# Implantation d'un terminal méthanier à Lévis Étude d'impact sur l'environnement

Complément à l'étude d'impact sur l'environnement

Réponses aux questions et commentaires  
des agences réglementaires

Addenda J – Hydrogéologie  
(en réponse aux questions CA-025s2 à CA-028s2)

**Figure 5**

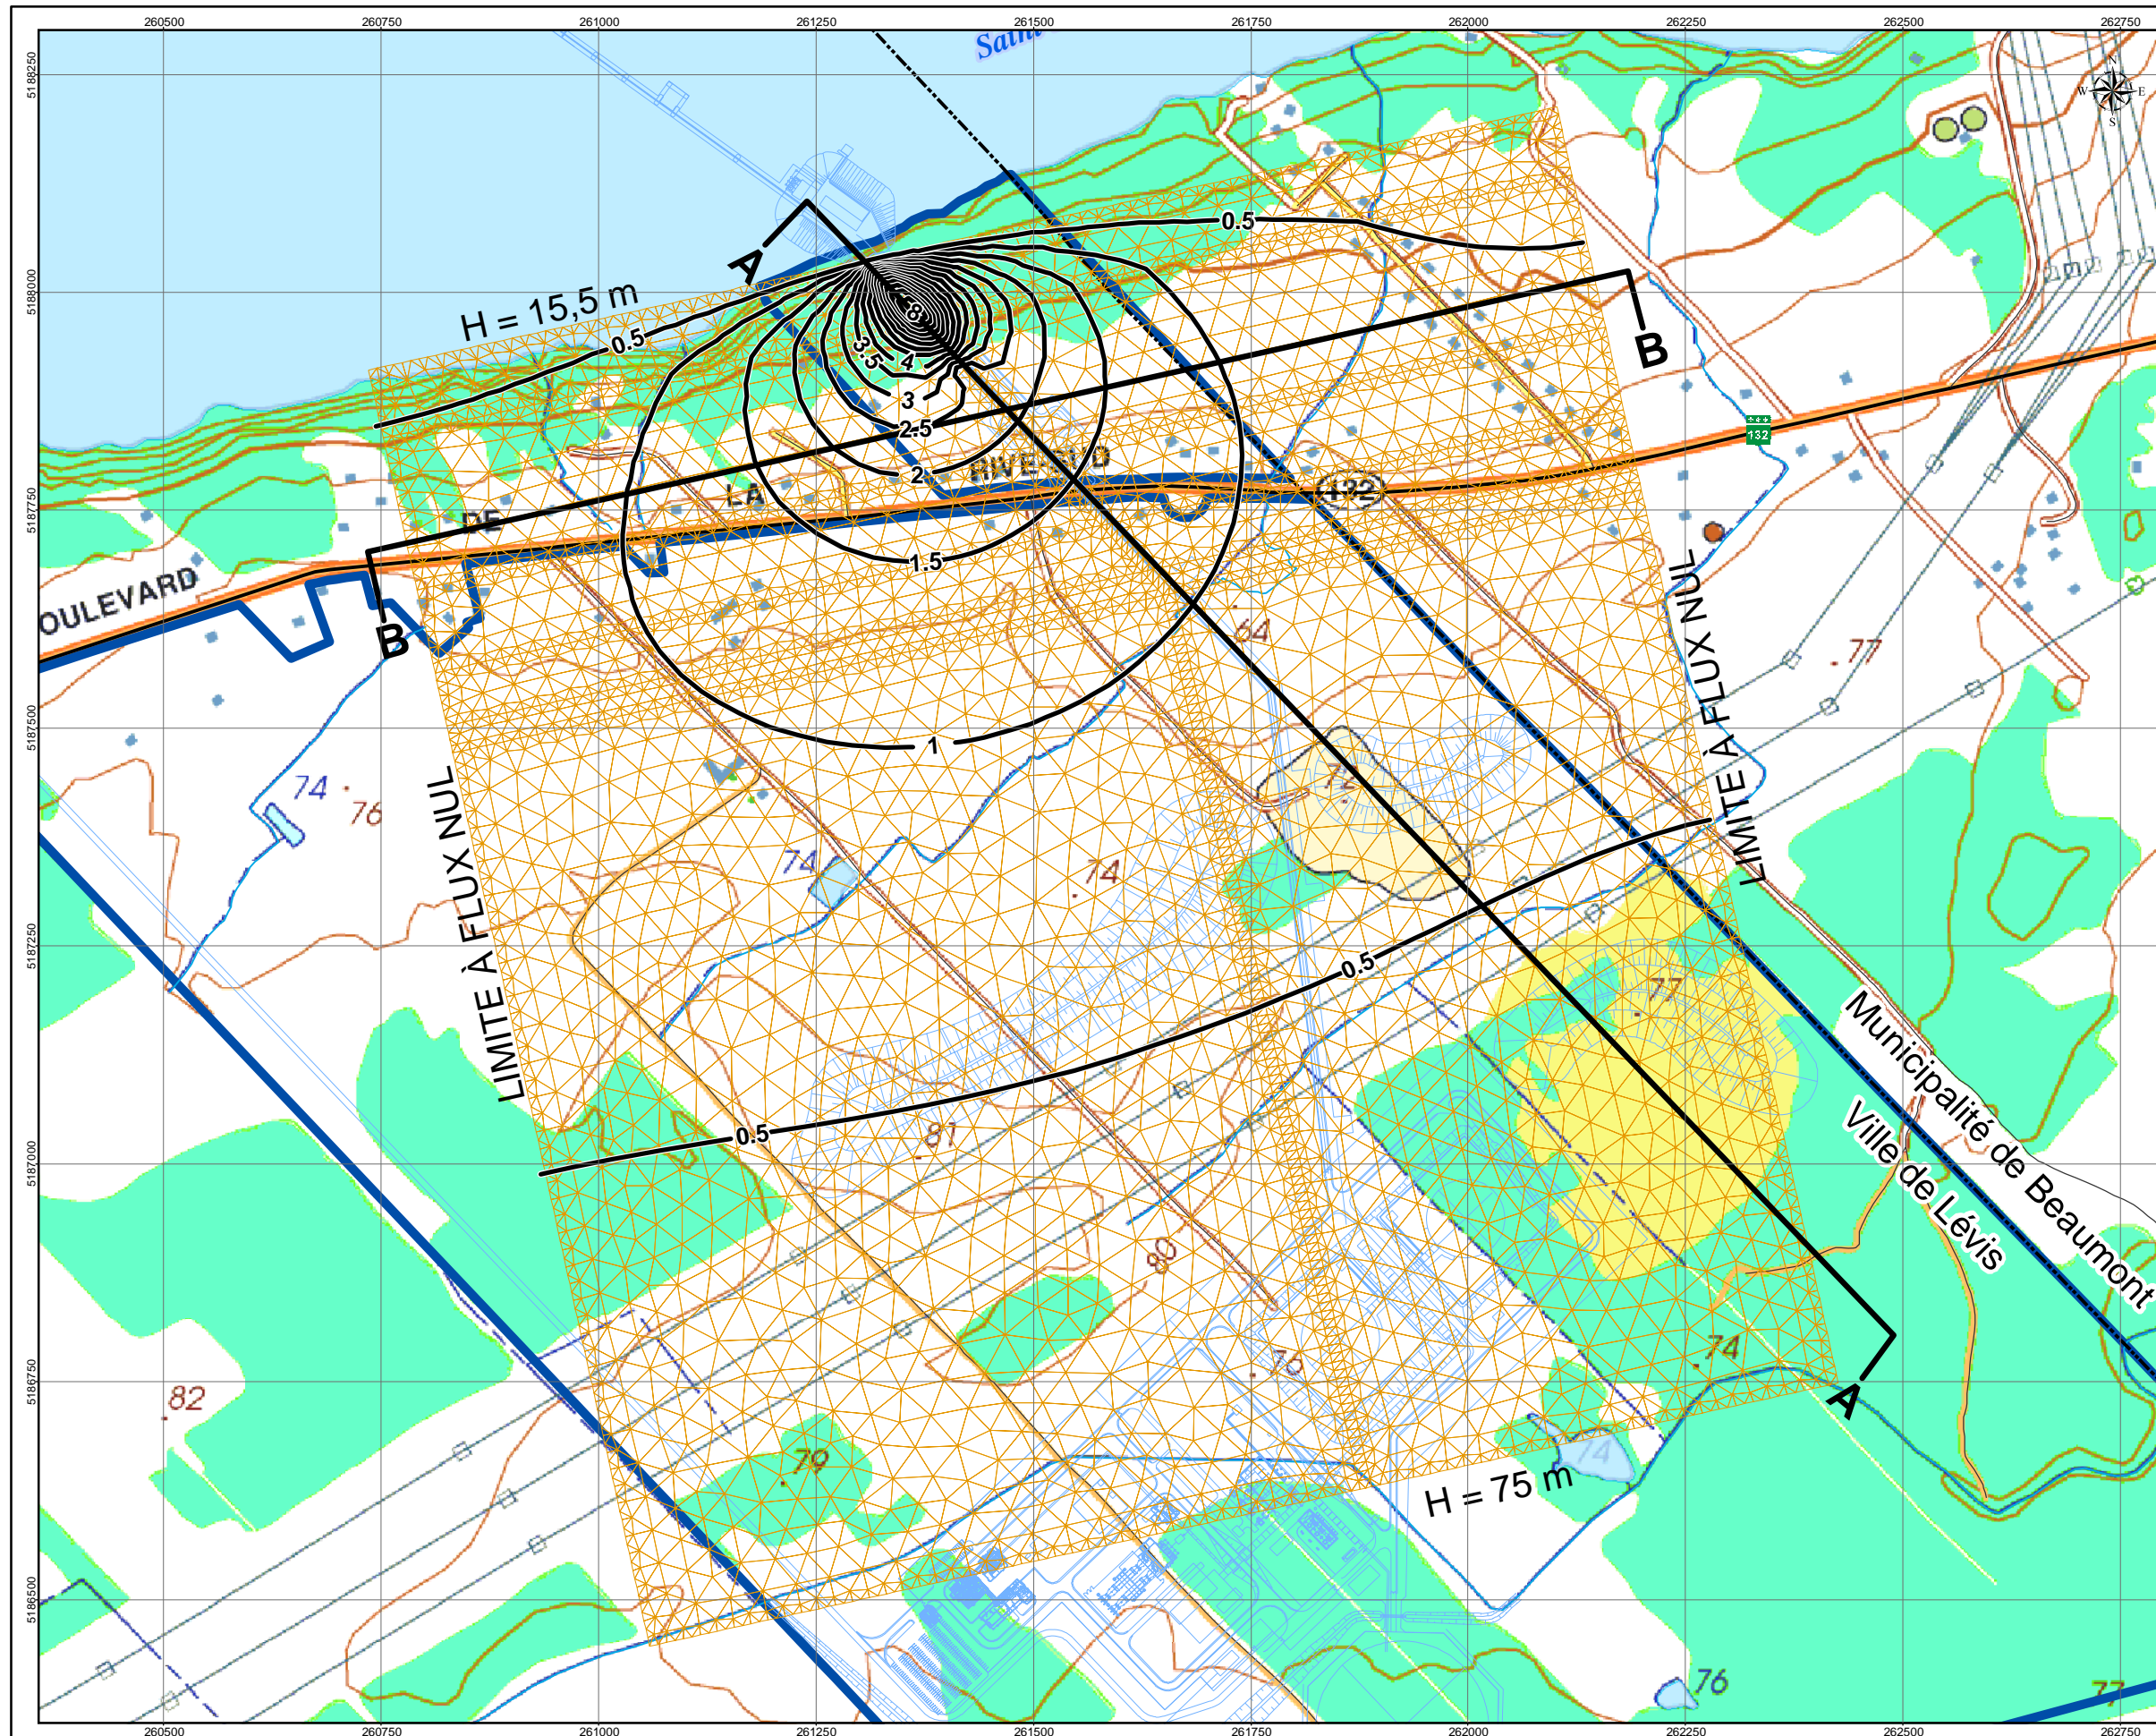
e. *Présenter le maillage des éléments finis, indiquant les mailles superposant les excavations, et les conditions limites utilisées pour les modèles numériques.*

*i. Présenter une coupe stratigraphique des deux sites avec la surface piézométrique statique et dynamique tel que simulée par le modèle numérique. Quelle est la valeur du rabattement maximal le long la Route 132?*

Les figures demandées sont présentées aux figures 5 et 6 de l'annexe A avec les résultats des nouvelles simulations pour le site A et les simulations pour le site B présentées dans l'étude hydrogéologique.

Les coupes demandées sont présentées aux figures 7 à 10 de l'annexe A. Le rabattement maximal à la route 132 serait de 1,7 m en fonction de l'influence du drainage au site A (tranchée d'accès à la jetée). Ceci est bien visible sur les résultats des simulations de la figure 5 et à la coupe de la figure 2. Tel que discuté plus tôt (réponse à la question e), l'effet du drainage au site B (bassins des réservoirs) ne devrait pas se faire sentir à la route 132 car le fond de l'excavation du bassin des réservoirs du site B a une élévation supérieure à l'élévation de la route 132.

Rabaska	DESSINÉ J. Lachambre		
	VÉRIFIÉ J.-M. Lemieux		
TITRE Figure 7 COUPE A-A Site A	DATE 19 oct. 2006	NUMÉRO 603737-1063-1000-07	RÉV. 0
	ÉCHELLE 1:400

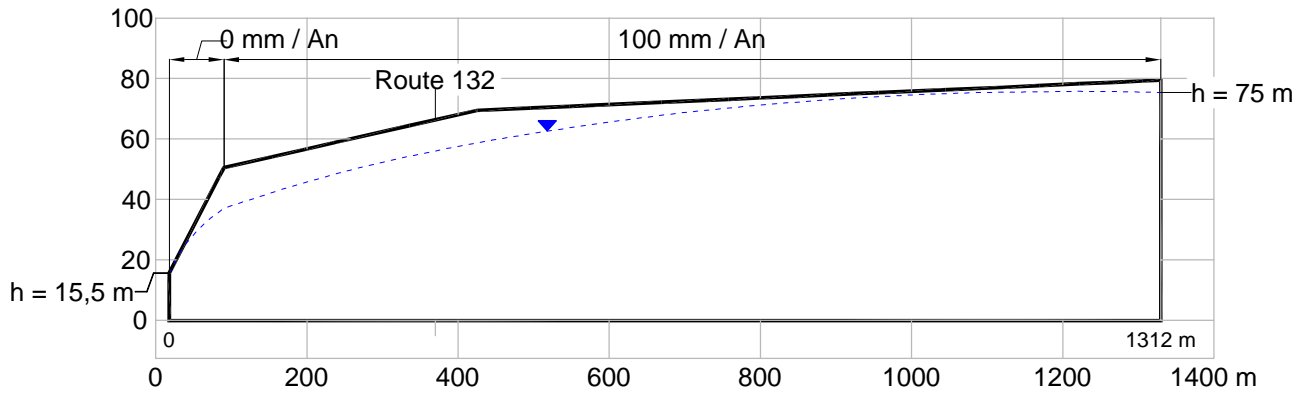
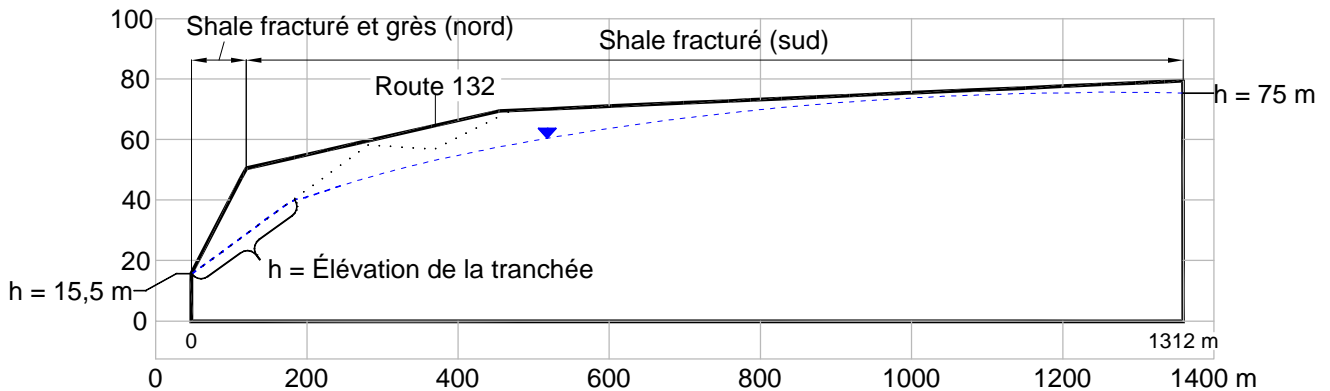
*g. Présenter les coupes verticales avec les couches représentant les dépôts meubles et l'aquifère rocheux, les élévations/épaisseurs, et les propriétés hydrauliques calées (utiliser les unités SI).*

Pour chaque site, les coupes sont présentées aux figures 7 à 10 de l'annexe A.
